Modulo per la presentazione delle osservazioni per i piani/programmi/progetti sottoposti a procedimenti di valutazione ambientale di competenza statale

ID: Codice procedura (ID_VIP/ID_MATTM):10844

Impianto per la produzione di energia elettrica da fonte eolica, costituito da 6 aerogeneratori della potenza complessiva di 37,2 MW, un sistema di accumulo da 25 MW e relative opere connesse in località "Rempillo" nel comune di Pitigliano (GR).

TESTO DELLE OSSERVAZIONI

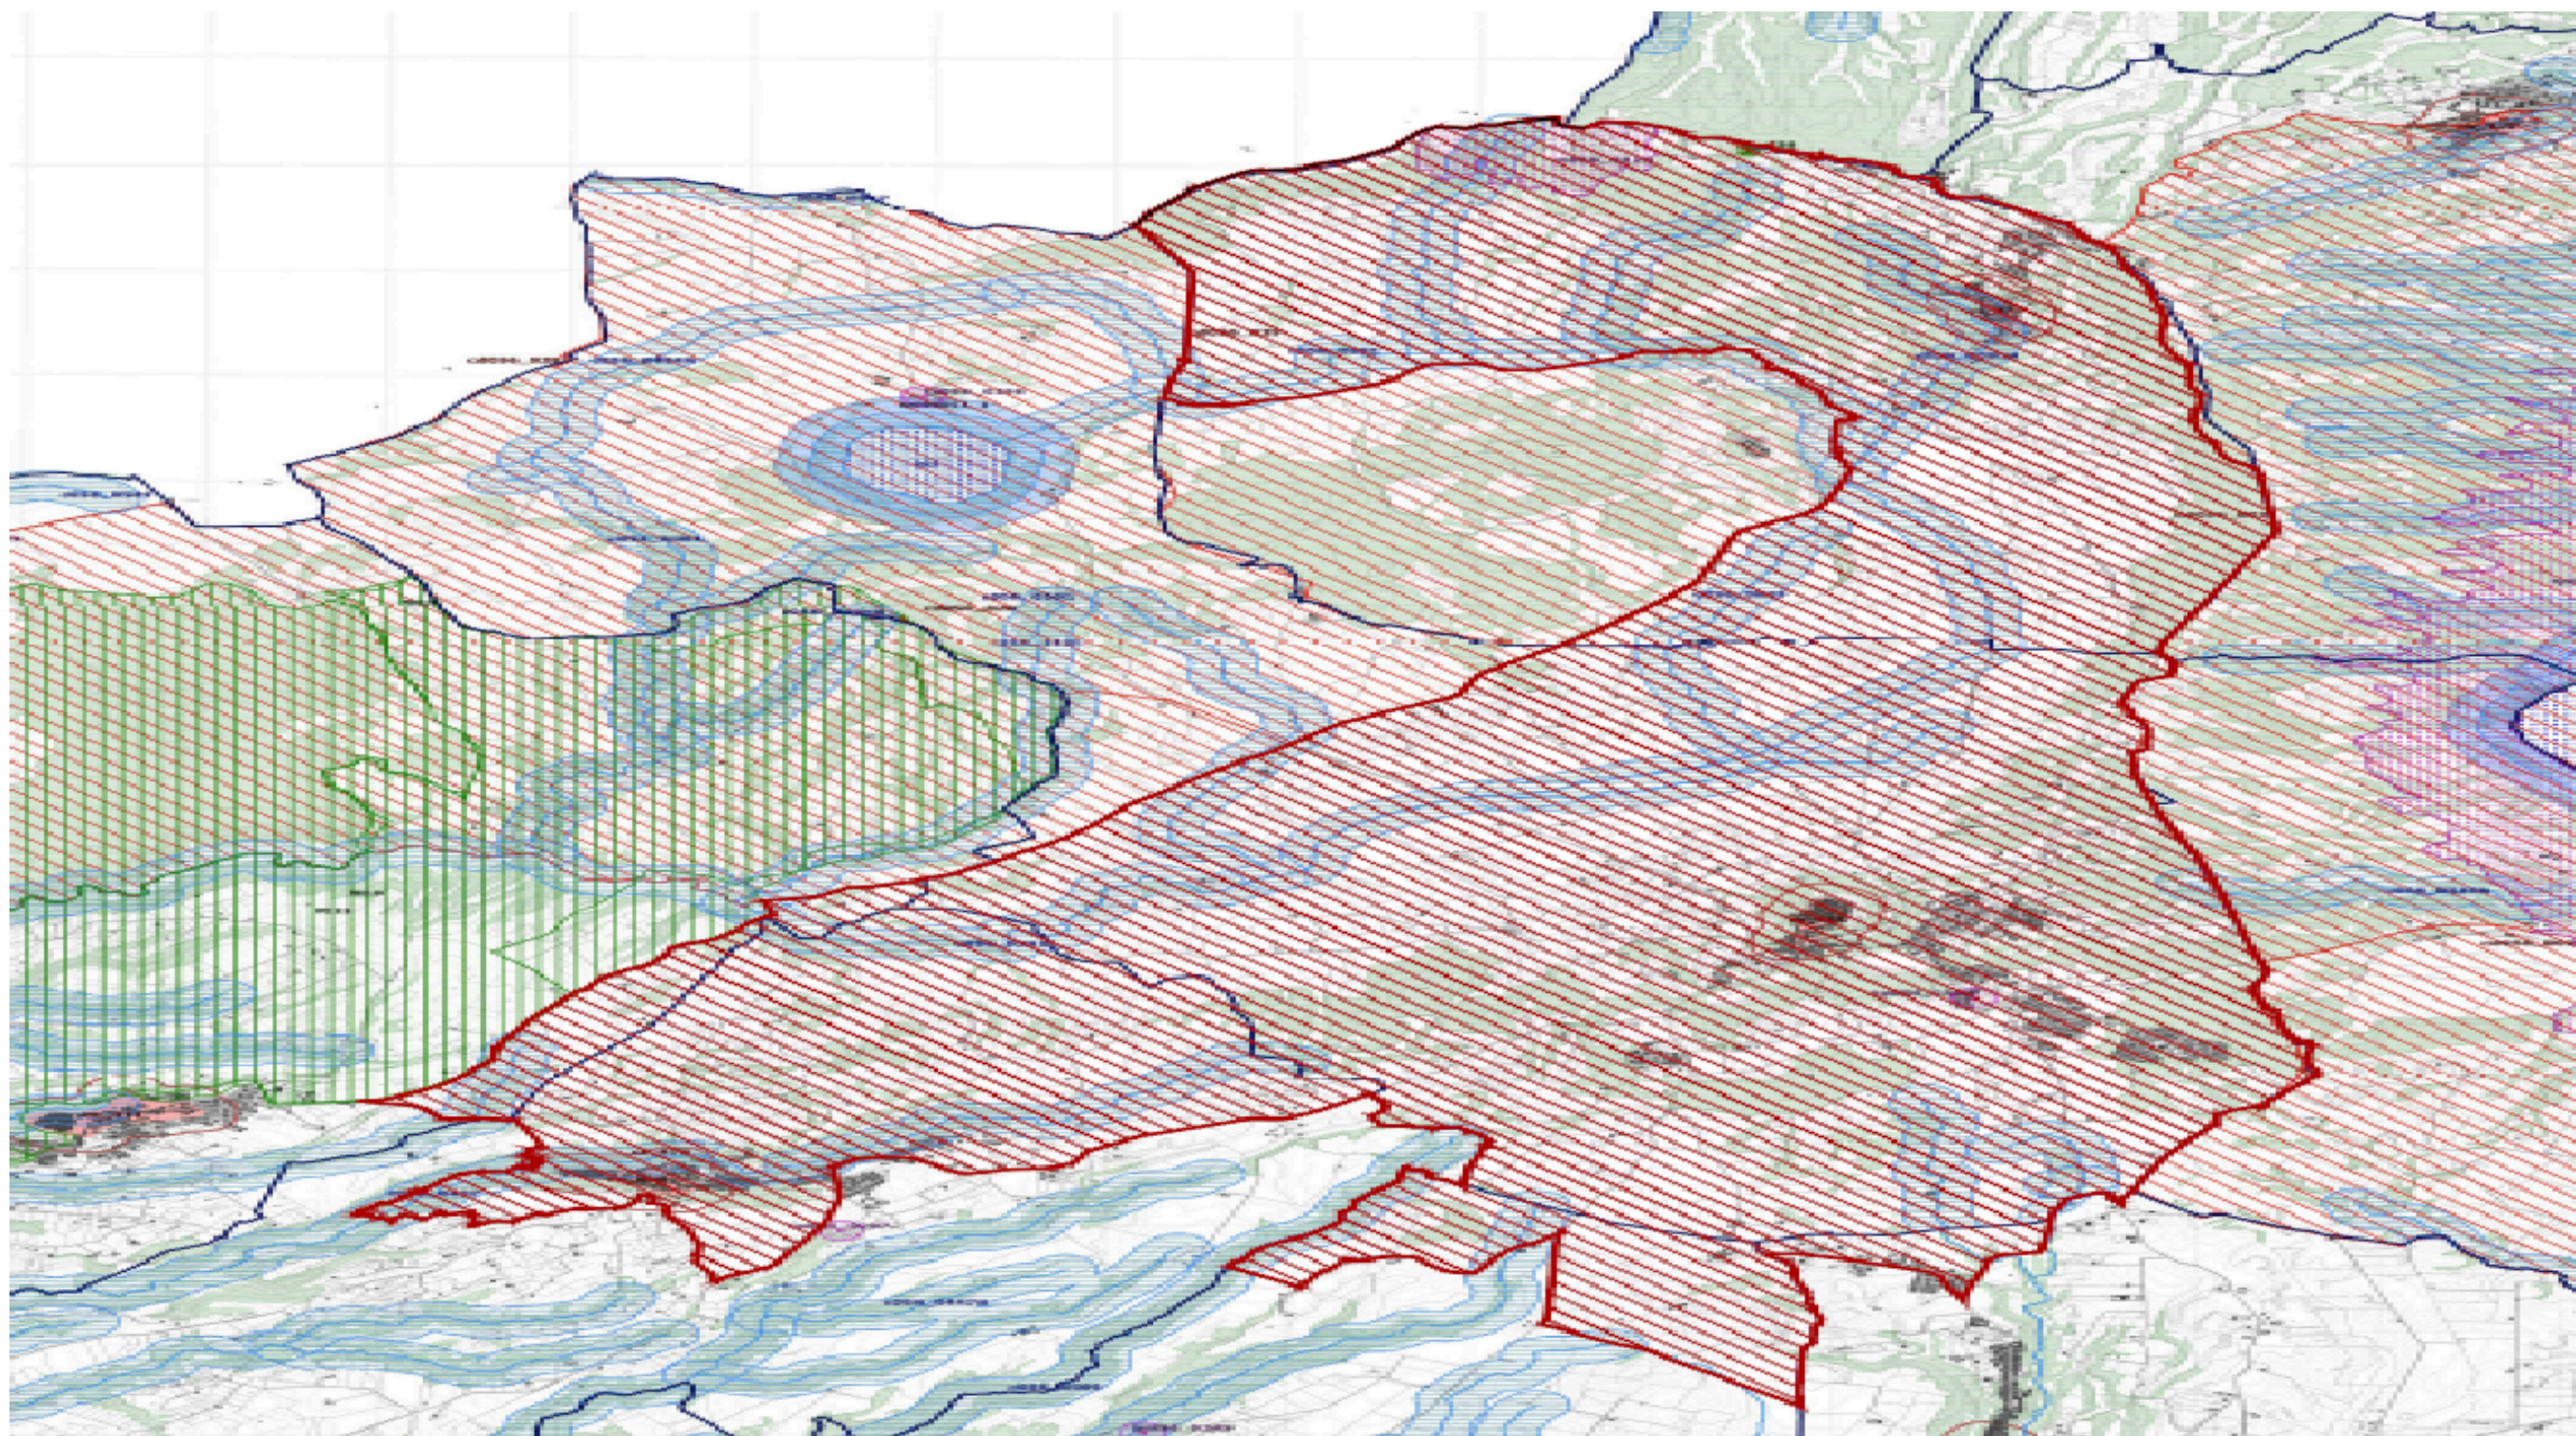
Alla luce del combinato disposto dal "vincolo sul patrimonio paesaggistico (artt. 136 e ss. e 142 del decreto legislativo n. 42/2004 e ss.mm.ii.) e sui beni culturali" (artt. 10 e ss. del decreto legislativo n. 42/2004 e ss.mm.ii.) e dal comma 8 lettera c-quarter del D.Lgs 191/2021 e ss.mm.ii si evince che, ad oggi, le aree in cui sono previsti gli insediamenti dei sei aerogeneratori dell'impianto eolico denominato "Rempillo" non sono idonee perché ricadono tutte all'interno della fascia di rispetto dei **beni paesaggistici di notevole interesse pubblico denominati "Conca del Lago di Mezzano e territorio circostante" (D.M. 22.05.1976)** comprendente anche il **vincolo "Selva del Lamone" (D.M. 22.05.1984)** tutelati **dall'art. 136 del Codice del Beni Culturali e del Paesaggio** e in particolare un aerogeneratori (P01) è a 100 metri dal primo vincolo citato e gli altri cinque compresi in una distanza massima tra 1 km e 2 km (vedi immagine n. 1 dell'ALLEGATO). Nella fascia di rispetto dei 3 km anche la porzione di vincolo rappresentato dalla Selva del Lamone che gode di altre importanti tutele in quanto Riserva Naturale regionale (L. 394/91 e L.R. 29/97), Zona di Protezione speciale (ZPS) insieme ai Monti di Castro collegati tra loro da una Zona di Conservazione Speciale (ZSC), il sistema fluviale Fiume Fiora-Olpetta. La Selva del Lamone oltre il vincolo paesaggistico di notevole interesse pubblico che la rende area non idonea all'installazione degli impianti FER anche nelle sue fasce di rispetto dei 3 km, gode di un'altra tutela che ne rivela l'importanza di area di importanza internazionale per l'avifauna IBA (012) che viene collegata all'altra IBA (099) Lago di Bolsena attraverso la ZPS Caldera di Latera e la ZSC Lago di Mezzano che insieme sono compresi nel vincolo paesaggistico "Conca Lago di Mezzano..." e verranno uniti dal nuovo vincolo paesaggistico "*Ambito paesaggistico, geologico e geomorfologico dell'orlo della caldera di Latera e delle sue pendici interessate dai centri eruttivi periferici*" (si veda a riguardo la proposta pubblicata sul sito del MIC in data 09/08/2023 e

l'immagine n. 2 dell' ALLEGATO) all'area di notevole interesse pubblico "Conca del lago di

Bolsena” (D.M. 24.10.1960). Praticamente una vasta zona che per interesse paesaggistico e naturalistico oltre che storico, archeologico e identitario rappresenta un unicum nel panorama nazionale.

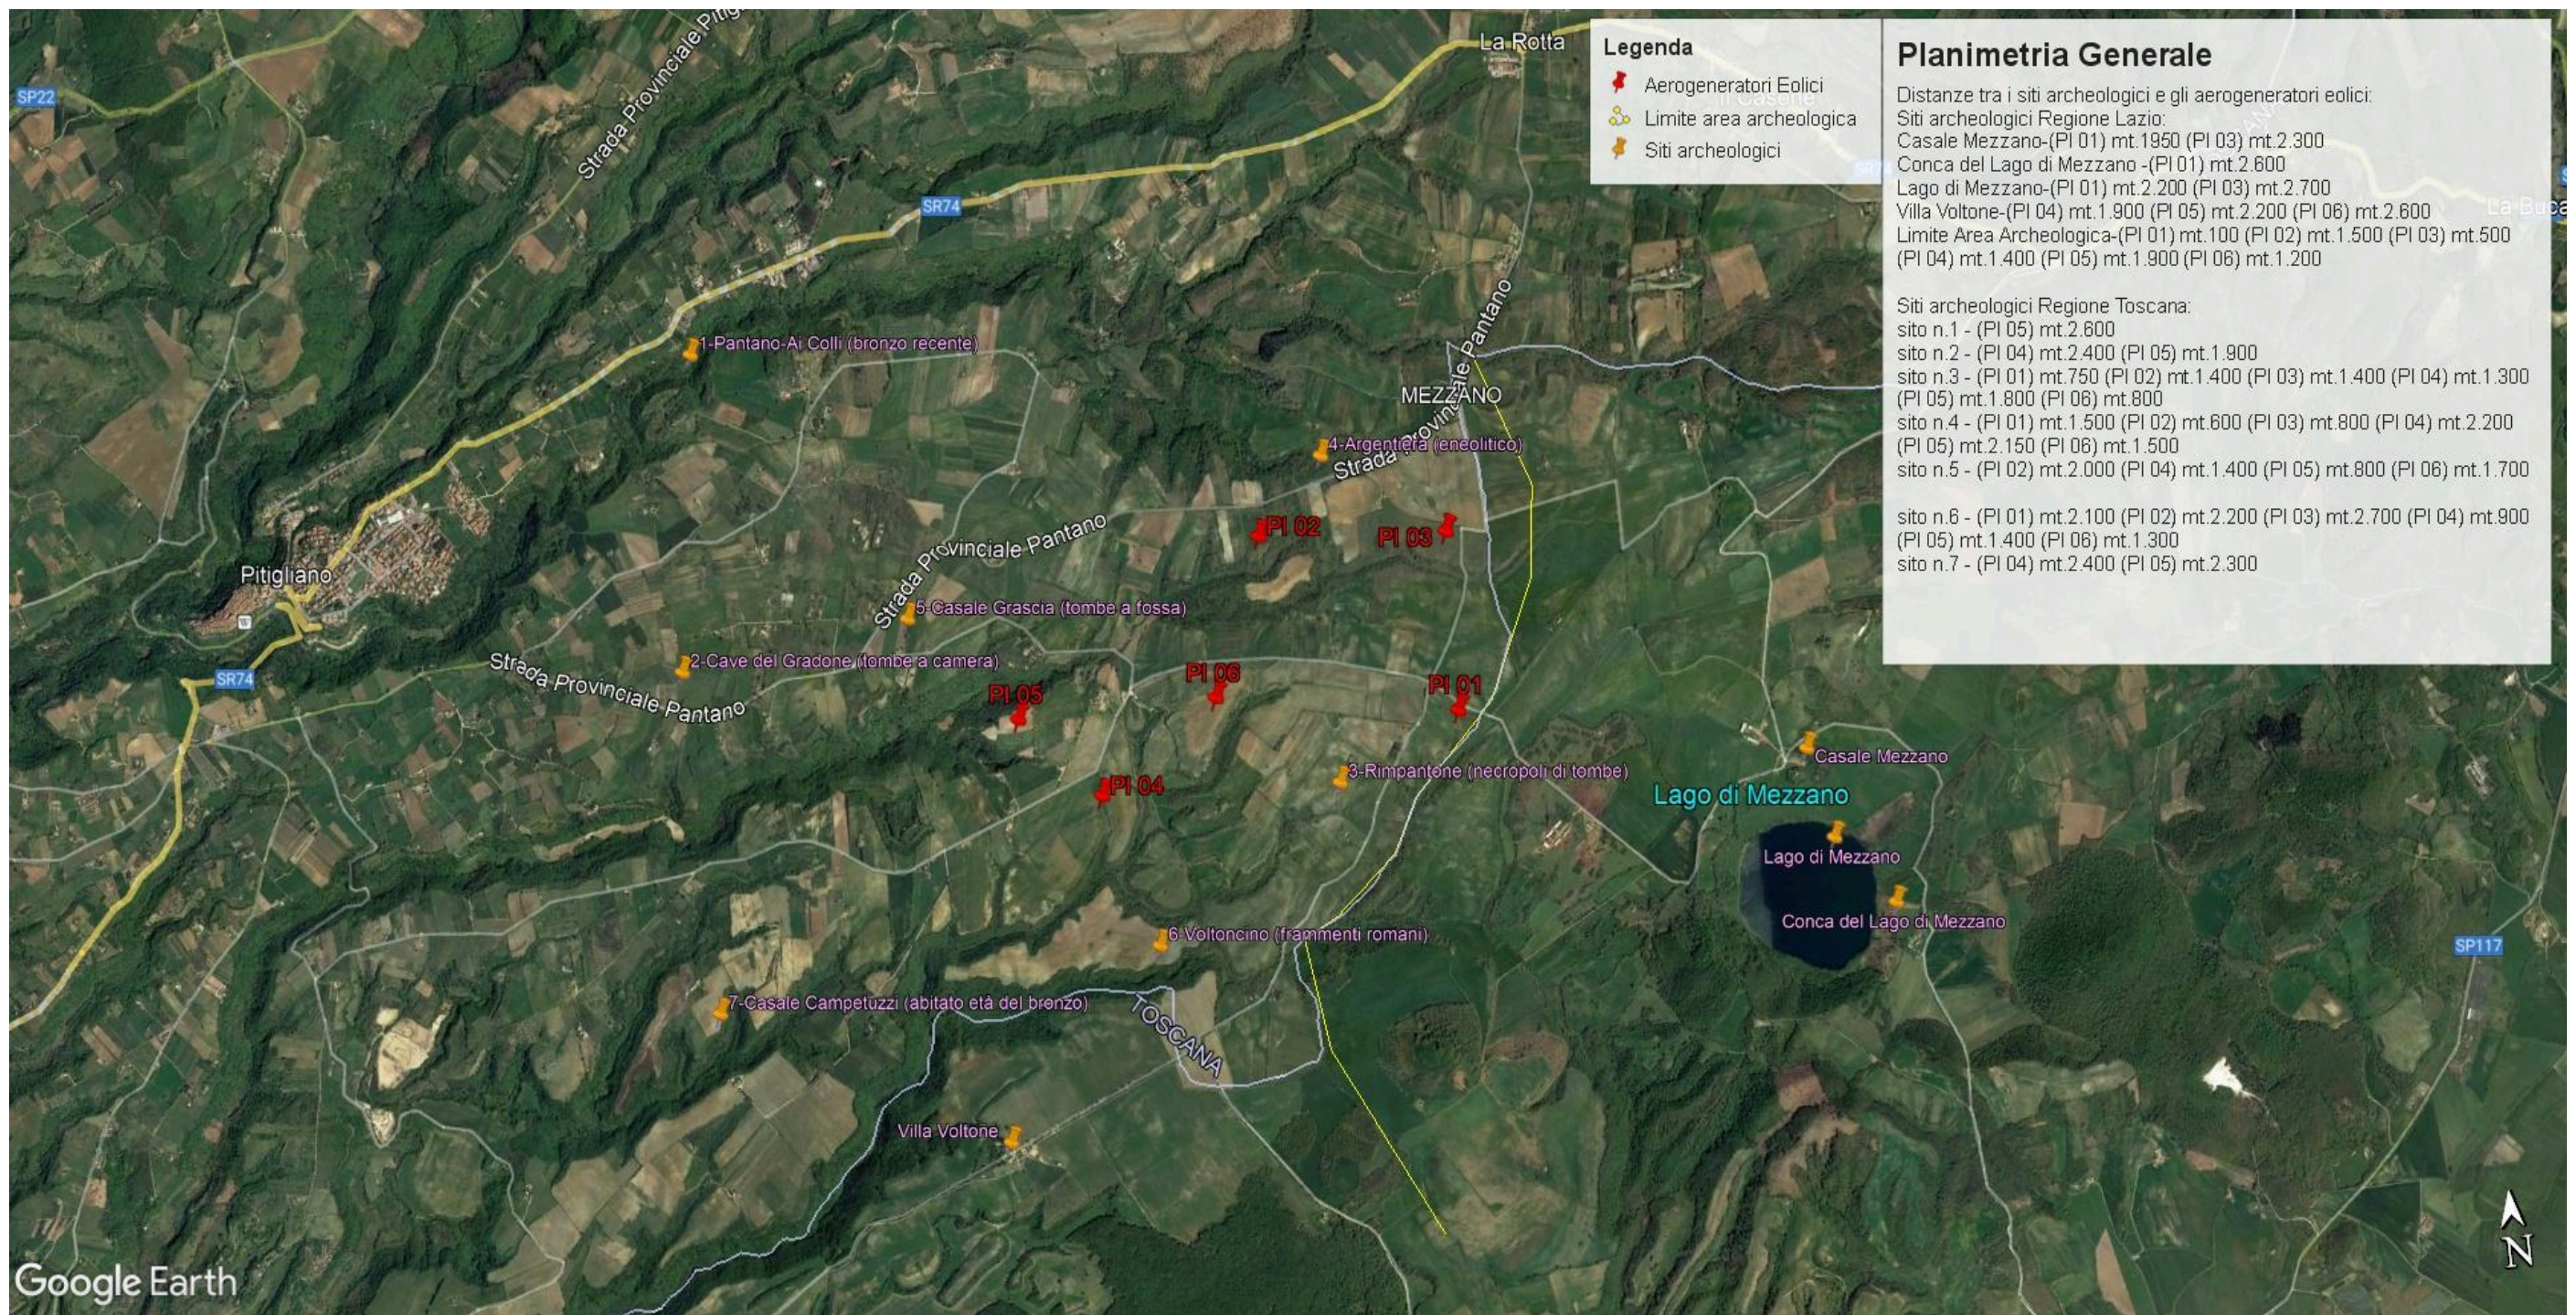
Inoltre, la zona in cui insisterebbe l’impianto eolico industriale Rempillo è compresa nelle fasce di rispetto di 3 km di diversi beni archeologici tutelati dalla parte II del Codice dei Beni Culturali (vedi Allegato, immagine n. 3). Inoltre le pale P04 e P05 ricadono all’interno di un’area archeologica che la Proponente vorrebbe cancellare per il semplice fatto che non è riportata nel documento regionale ma nel documento provinciale come meglio dettagliato nell’Osservazione n. 5. Alla luce di quanto documentato appare chiaro quindi che la collocazione dell’impianto non ha tenuto conto alcuno dei vincoli dell’area nella quale è stato progettato e l’inserimento dell’impianto eolico nel paesaggio e sul territorio non è corretto (Allegato IV delle Linee guida nazionali di cui al D.M dello Sviluppo economico del 10.09.2010).
